ESTUDO DE IMPACTE AMBIENTAL

Volume IV – Elementos Adicionais

Loja Mercadona de Vila Real

ELEMENTOS ADICIONAIS

Figura II.1 - Simulação do percurso de entrada dos veículos de mercadorias (16,50 m)

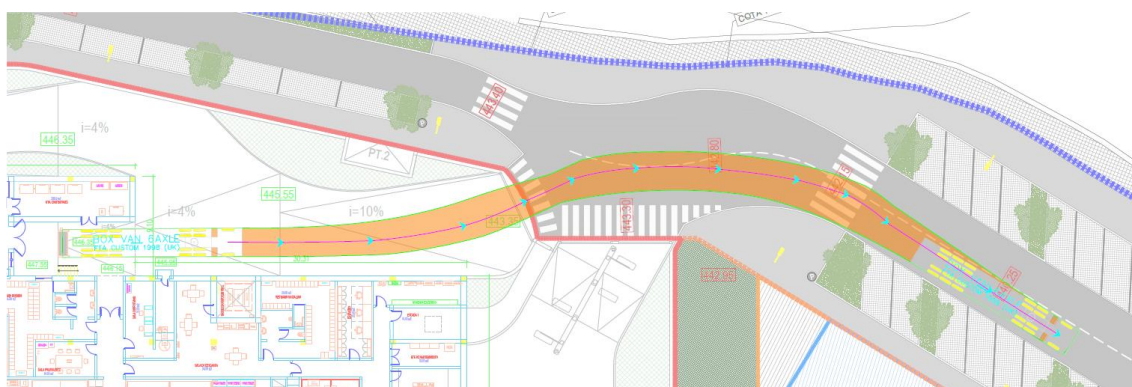
Deverá ser esclarecido qual o acesso viário que será utilizado para cargas e descargas à loja comercial, assim como os horários preconizados para o mesmo. Deverá ser apresentada a avaliação de impactes sobre os vários descritores, decorrentes do aumento do tráfego durante os horários de

Deverá ser apresentada uma planta atualizada com a identificação da zona de cargas e descargas, bem como a circulação viária de entradas e saídas para o mesmo efeito;

O Estudo de Tráfego foi atualizado, de acordo com o referido, tendo-se juntado um novo aditamento desta peça, esclarecedor das questões levantadas. Esta adenda consta do Anexo XI – Estudo de Tráfego do Volume de Anexos Técnicos, tendo sido esclarecida esta questão no **Relatório Síntese do EIA, mais concretamente no ponto I.4.2.1 – Circulação e estacionamento**. Nas peças do Projeto de arquitetura apresentado no Anexo II do volume de Anexos Técnicos do EIA e na pasta do Projeto “PE_1” consta uma planta de acessibilidade onde é evidenciado o percurso dos veículos pesados e ligeiros.

No que respeita aos movimentos de veículos pesados para cargas e descargas, o abastecimento da loja será feito através de camião numa área dedicada. O acesso será feito apenas através da via Av. do Regimento de Infantaria 13 (EN2), sendo o acesso efetuado apenas num sentido e totalmente independente do acesso ao parque de estacionamento dos clientes. O movimento de cargas e descargas irá ocorrer diariamente, cerca de 2 vezes por dia, entre as 6h00 e as 8h30 e entre as 20h00 e as 22h30, representando a totalidade de veículos de abastecimentos diários. O tempo médio gasto por cada veículo nas operações de descarga é de 45 minutos, não se encontrando mais do que um veículo pesado nas instalações e fora das horas de ponta (horário de funcionamento da loja). Nas figuras seguintes apresentam-se os movimentos de entrada e saída dos camiões para abastecimento da loja:

Figura 83 | Layout parque em superfície do Lote 1 (Mercadona) do estudo de Tráfego (Adaptado do EIA | Volume II – Anexos Técnicos)

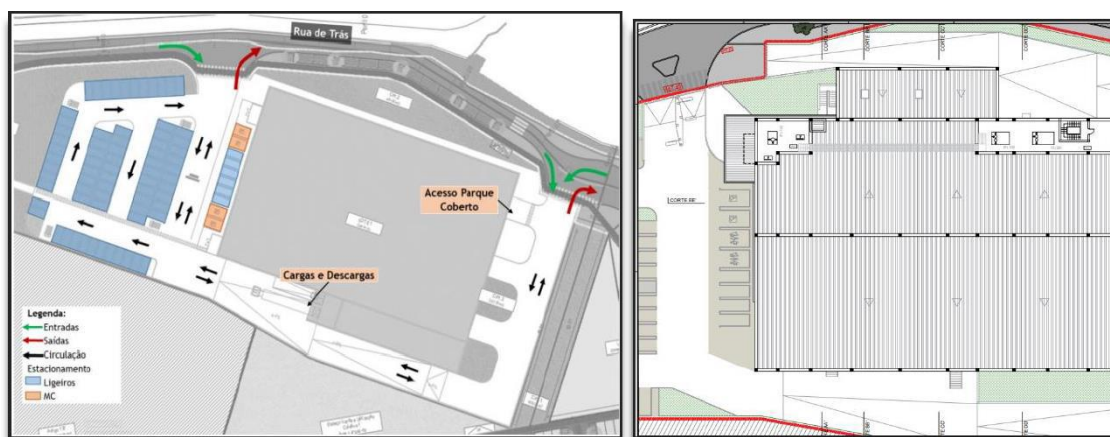
1.11. A imagem representada no Estudo de Tráfego (Figura 83 | Layout parque em superfície do Lote 1 (Mercadona)) não está atualizada com o projeto atual, uma vez que, para a zona identificada como cargas e descargas estão contempladas escadas, conforme se verifica nas Plantas Piso 0 e Piso de Cobertura, que compõem as peças Desenhadas de Arquitetura (Volume II – Anexos Técnicos). É ainda possível verificar, que a norte do edifício deverá também haver um ajuste, na medida em que a área de implantação da loja, assim como os espaços exteriores, já não são coincidentes com a peça utilizada no Estudo de Tráfego.

Foi efetuada uma adenda ao estudo de tráfego no sentido de atualizar a questão das cargas e descargas. As peças de arquitetura foram também atualizadas no EIA e no Projeto, conforme referido no ponto anterior, contendo os esclarecimentos no que respeita às acessibilidades.
